Notification de sécurité produit URGENTE

Séries **Azurion** et **Allura Xper**
Risque de perte des mouvements mécaniques et de chute du chariot FlexMove avec arceau
(Révision C)

Décembre 2024

Figure 1

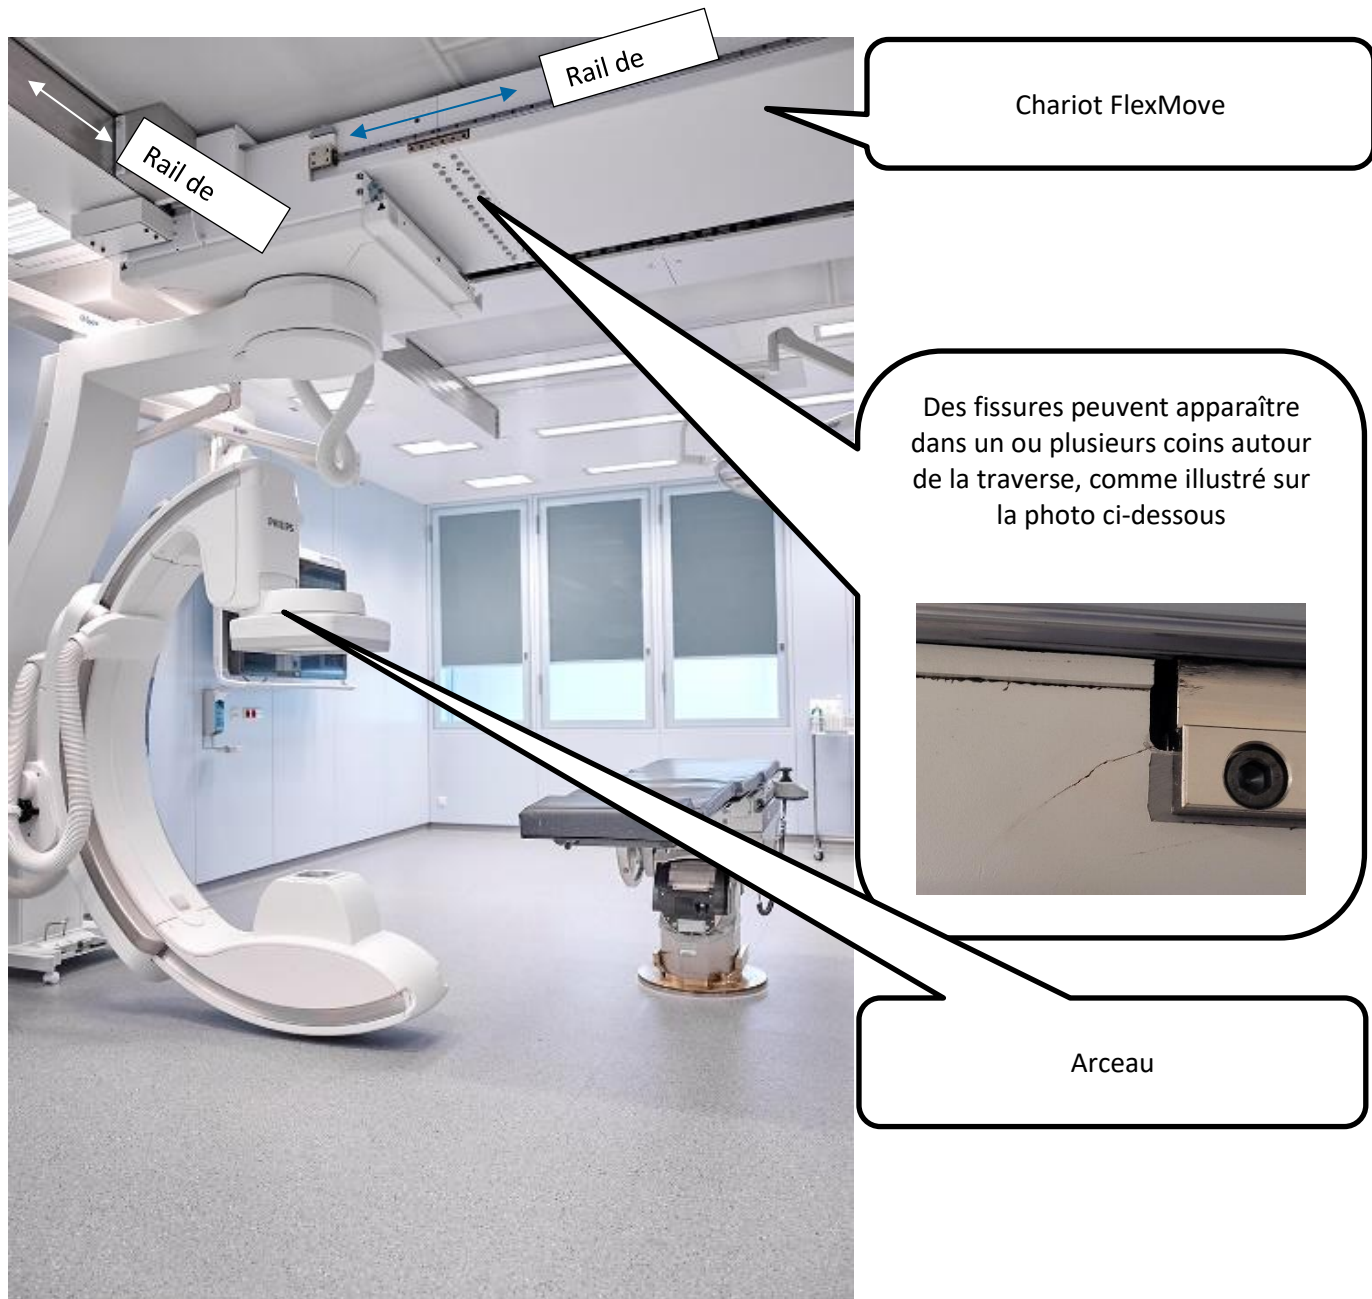
Philips a identifié qu'en raison des forces exercées pendant le mouvement de l'arceau des systèmes Azurion et Allura, les boulons qui maintiennent le chariot FlexMove peuvent se desserrer et/ou céder, et des fissures peuvent apparaître sur le chariot FlexMove (voir Figures 1, 2 et 3).

Figure 3

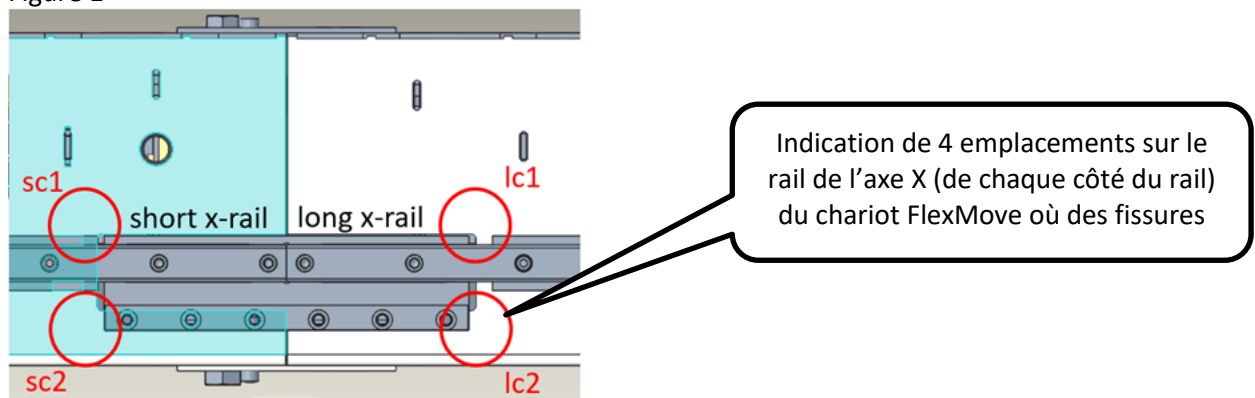
- Conservez cette Notification de sécurité produit urgente avec la documentation du système jusqu'à ce que Philips corrige votre système. Assurez-vous que ce courrier est placé dans un endroit où il est susceptible d'être vu/consulté.
- Si vous constatez des fissures sur le chariot FlexMove (voir Figures 2 et 3), veuillez contacter Philips afin que l'inspection de votre système soit prioritaire et :
 - En cas de fissures dans la zone notée A sur l'image ci-dessous, vous pouvez continuer à utiliser votre système.
 - Si des fissures commencent dans la zone notée A sur l'image ci-dessous et se poursuivent dans la zone B, Philips vous recommande d'arrêter d'utiliser le système.
